**Dirección General de Evaluación y Control de Obra Pública**

ANEXO AL OFICIO DE COMISIÓN ECOP-DV-0200/2023				
DÍAS DE VERIFICACIÓN	OBRA	MUNICIPIO	LOCALIDAD	PROGRAMA
15 AL 16 DE FEBRERO	AMPLIACIÓN Y REMODELACIÓN DEL CENTRO DE SALUD RURAL, EN LA LOCALIDAD Y MUNICIPIO DE BAVISPE, SONORA.	BAVISPE	BAVISPE	ESTATAL DIRECTO
	OBRAS DE RENOVACIÓN Y MEJORAMIENTO DE IMAGEN URBANA DE LA PLAZA MUNICIPAL MIGUEL HIDALGO Y SU ENTORNO, EN LA LOCALIDAD Y MUNICIPIO DE BAVISPE.	BAVISPE	BAVISPE	ESTATAL DIRECTO

En cumplimiento a lo dispuesto en el oficio de comisión No. ECOP-DV-0200/2023, de fecha 14 de febrero del 2023, se me comisiona para que efectúe la Acta de Sitio, en relación de acta circunstanciada de actuaciones y pre-cierre de AUDITORIA INTEGRAL DOMICILIARIA TECNICA A LA OBRA PUBLICA No. 2022AE0109010046, realizada a la Secretaria de Infraestructura y Desarrollo Urbano, por el Instituto Superior de Auditoria Superior, de la cual se derivaron dos hallazgos en las obras obras que se anexan a este oficio, las obras encuentran ubicadas en el municipio de Bavispe, Sonora.

**Nombre de la Obra:** AMPLIACION Y REMODELACION DEL CENTRO DE SALUD RURAL, EN LA LOCALIDAD Y MUNICIPIO DE BAVISPE, SONORA.

COLOCACION DE 32 LUMINARIAS Y 3 PUERTAS DE TAMBOR DE 0.90 X 2.10 M (EN CEYE).

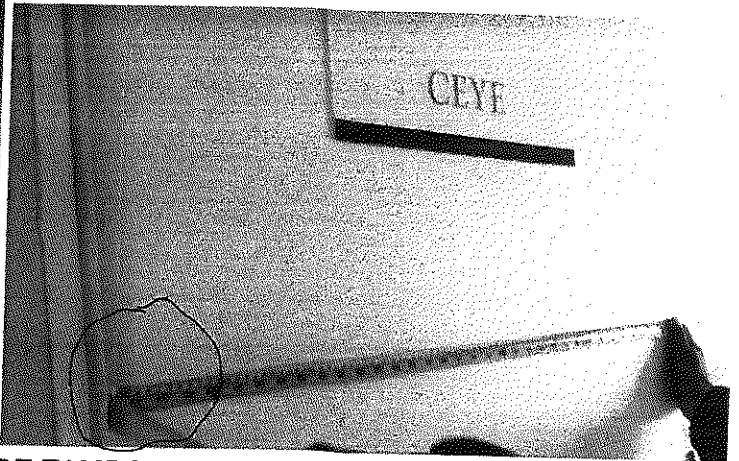
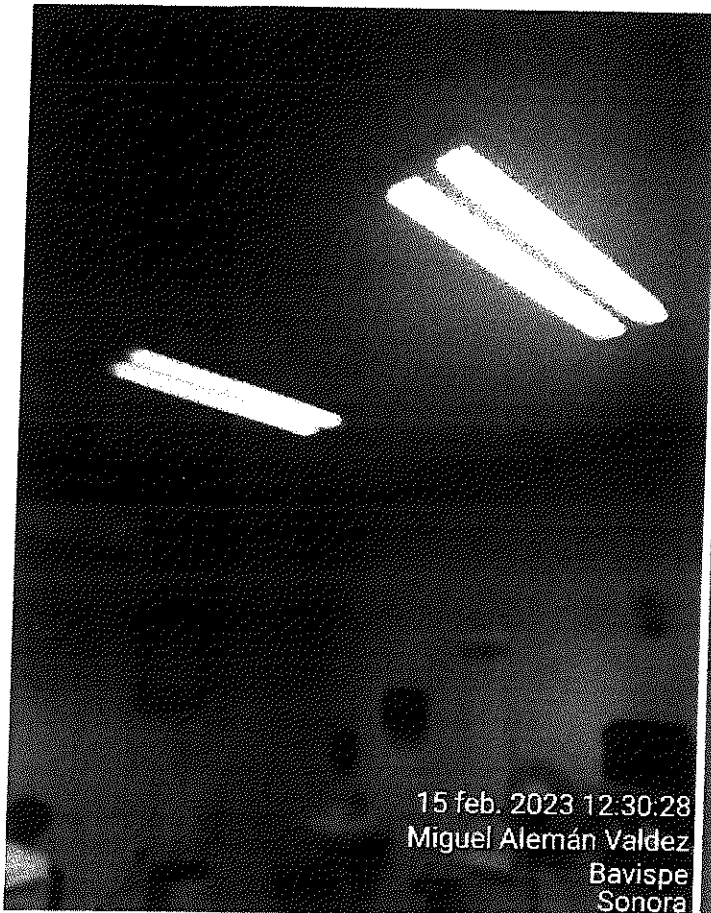
6.1.a).- Deficiencia técnica con relación al concepto IE-19: Suministro y colocación de centro de carga de dos circuitos SQUARE D instalados como medios de desconexión en unidades de aire acondicionado minisplit, debido a que no fijaron correctamente a la estructura.

FECHA	CONCEPTO	CANTIDAD PAGADA	CANTIDAD EJECUTADA	CANTIDAD PAGADA NO EJECUTADA	COSTO UNITARIO C/IVA	DIFERENCIA EN PESOS PAGADA Y NO EJECUTADA
11/04/22	IE-07 Suministro e instalación de luminaria de la marca construlita troffer o similar, T8 2700 lumenes, temperatura de color 4000k, 135 watts, 120/277 volts de 1.22 x 0.30 mts	36.0 pieza	32.0 pieza	4.0 pieza	\$4,062	\$16,248
11/04/22	CYC-10.-Suministro e instalación de puerta de tambor P-01 de 0.90x2.10mts a base de panel MDF de 3/8" en ambas caras, con esqueletos y refuerzo de madera	6.0 pieza	3.0 pieza	3.0 pieza	\$8,408	\$25,224
11/04/22	CYC-11.- Suministro e instalación de puerta de tambor P-02 de 0.95x2.10mts a base de panel MDF de 3/8" en ambas caras, con esqueletos y refuerzo de madera	2.0 pieza	1.0 pieza	1.0 pieza	\$8,408	\$8,408
11/04/22	CYC-16.- Suministro e instalación de bastidor metálico de herrería de 80 a 90cm de ancho y 2.10mts de altura fabricado con perfil M-525 CAL 18	27.0 pieza	17.0 pieza	10.0 pieza	\$1,046	\$10,460

UNA PUERTA DE 0.95X2.10 (BAÑOS HOMBRIS) Y 17 BASTIDORES DE 80 A 90 CM Y 2.10 M (M-525 CAL18)

LUMINARIAS TIPO LAMPARA (5 PIEZAS) Y INTERRUPTOR TIPO QO MARCA SQUARE-D (14 PZA)

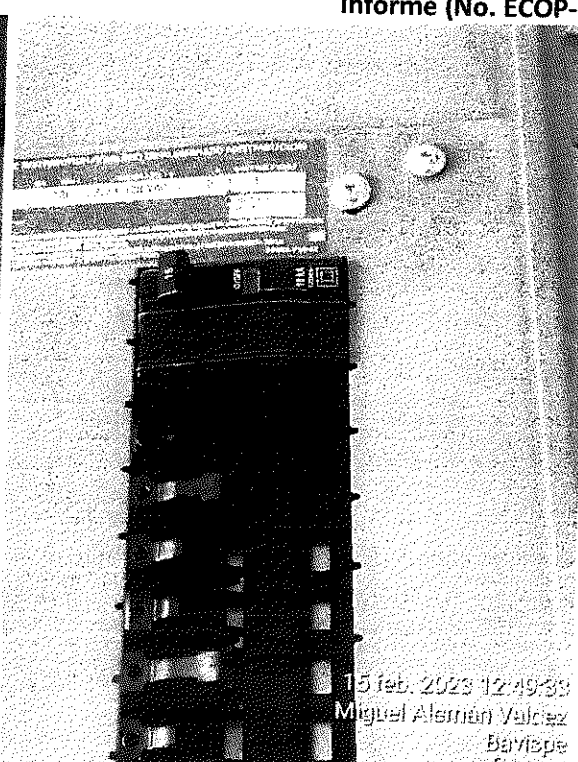
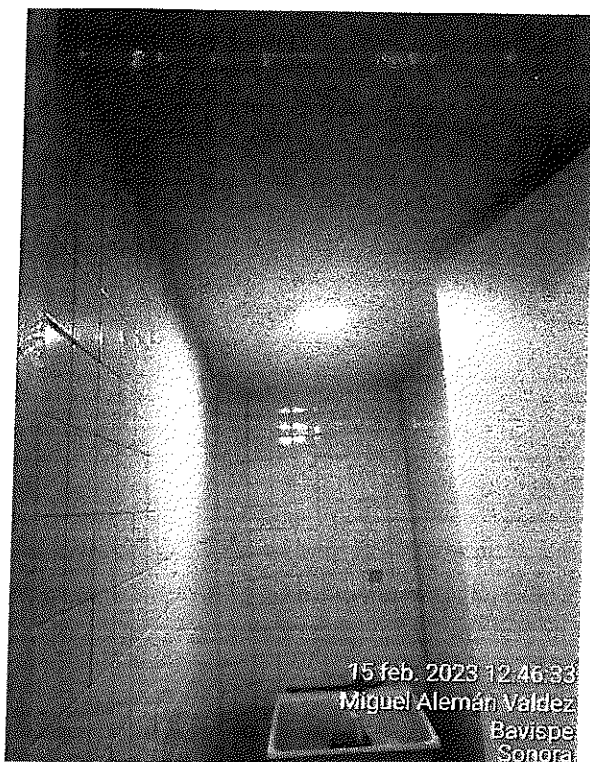
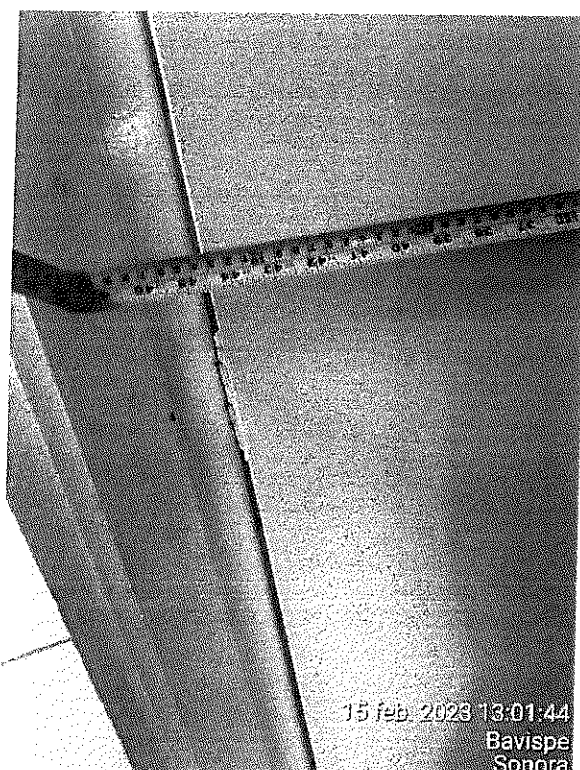
FECHA	CONCEPTO	CANTIDAD PAGADA	CANTIDAD EJECUTADA	CANTIDAD PAGADA NO EJECUTADA	COSTO UNITARIO C/IVA	DIFERENCIA EN PESOS PAGADA Y NO EJECUTADA
11/04/22	IE-09.- Suministro e instalación de luminaria por tipo lampara de sobreponer tipo led modelo CO4030BBNB7W-Domus marca construlita o similar	5.0 pieza				
11/04/22	IE-17.-Suministro y colocación de interruptor QO marca Square-D de 2x15 hasta 2x50 amperios	14.0 pieza				
11/04/22	CYC-13.- Suministro e instalación de puerta de tambor P-04 de 1.15 x 2.10 metros a base de panel MDF de 3/8" en ambas caras, con esqueleto y refuerzo de madera	3.0 pieza

PUERTA DE 1.15 X 2.10 MTS ( 3 PIEZAS)
